# Wettbewerb Sanierung und Erweiterung des BG Gainfarn

## Fragebeantwortung\_2 vom 29. April 2010

Abb.: Typ 3: 4 R (2+2)

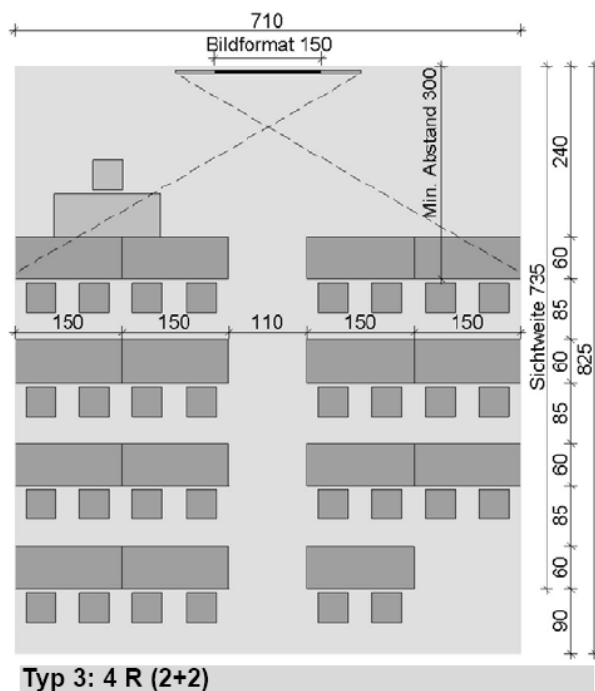
Frage 2: Wird ein bestimmtes pädagogisches Konzept / Lernmethode am BG Gainfarn angewendet? Frontalunterricht, Gruppenarbeit, Selbstlernzentren?

Antwort: Maßgeblich ist das pädagogischen Konzept B.1.1. Bei der Planung der Stammklassen ist im Wettbewerb von einem Frontalunterricht auszugehen. Vgl. ÖISS\_Richtlinie Kapitel 6 (Räume für den allgemeinen Unterricht - Maße und Dimensionen; Stand Jänner 2007) Abschnitt B, Typ 3: 4 R (2+2) auf Seite A7:
